Keuringsverslag van een elektrische laagspanning- en zeer lage spanningsinstallatie

Straatnaam	Steenweg Asse
Huisnummer	9
Busnummer	
Postcode	1540
Gemeente	Herfelingen
Land	België

Aard onderzoek: Controlebezoek van een oude huishoudelijke elektrische installatie van een wooneenheid bij verkoop op vraag van de verkoper volgens (KB 08/09/2019) - AREI Boek 1- 8.4.2. en 8.2.1. en 4.2.4.3.

Afbeelding schakel- en verdeelbord:

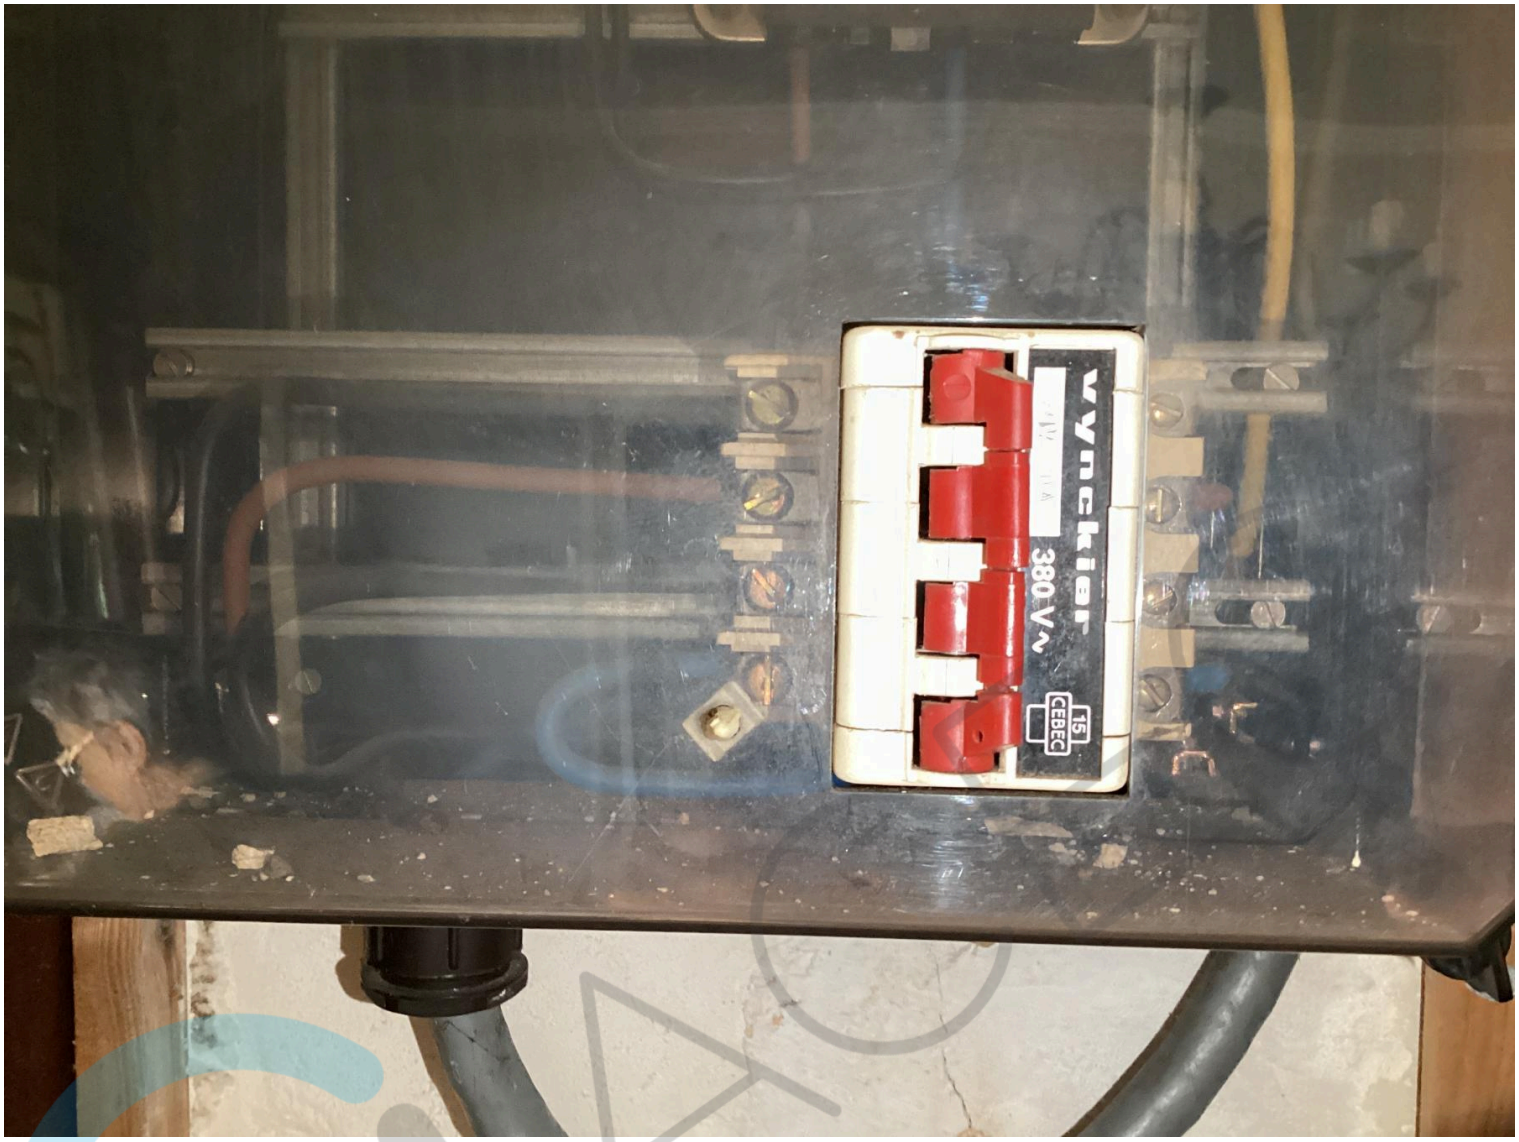
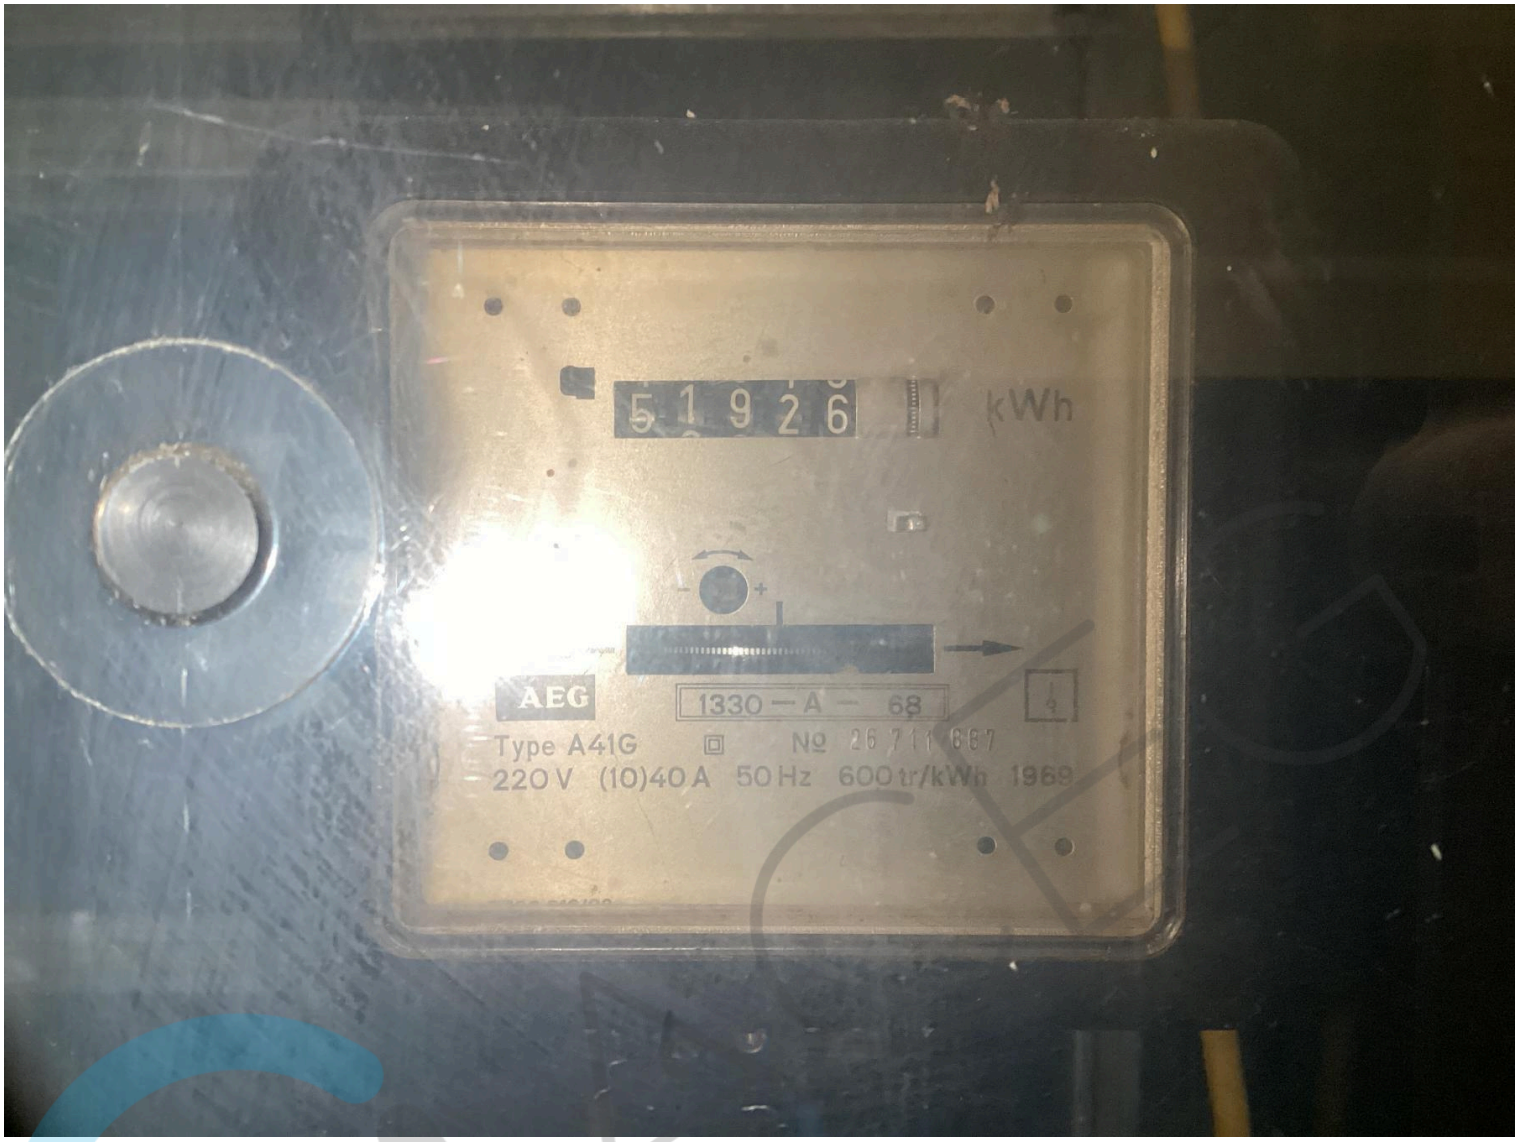
I5.03 Het verdeelbord is niet makkelijk toegankelijk. (Boek 1 Onderafdeling 5.3.5.1.C.) Bij hoofdbord draait een schroef door. Bij bord 2 zitten sommige steekzekeringen te vast

I5.10 De genaakbare, naakte onder spanning staande delen zijn onvoldoende afgeschermd. (Boek 1 Afdeling 5.1.4. en 4.2.2.3.)

I6.01 De differentieelschakelaar aan het begin van de huishoudelijke installatie is niet verzegelbaar. (Boek 1 Onderafdeling 4.2.4.3.)

I6.06 De differentieelstroombeschermingsinrichtingen die worden geplaatst in huishoudelijke installaties zijn ten minste van het type A. Een differentieelstroombeschermingsinrichtingen van het type AC is niet toegelaten. (Boek 1 Onderafdeling 5.3.5.3.)
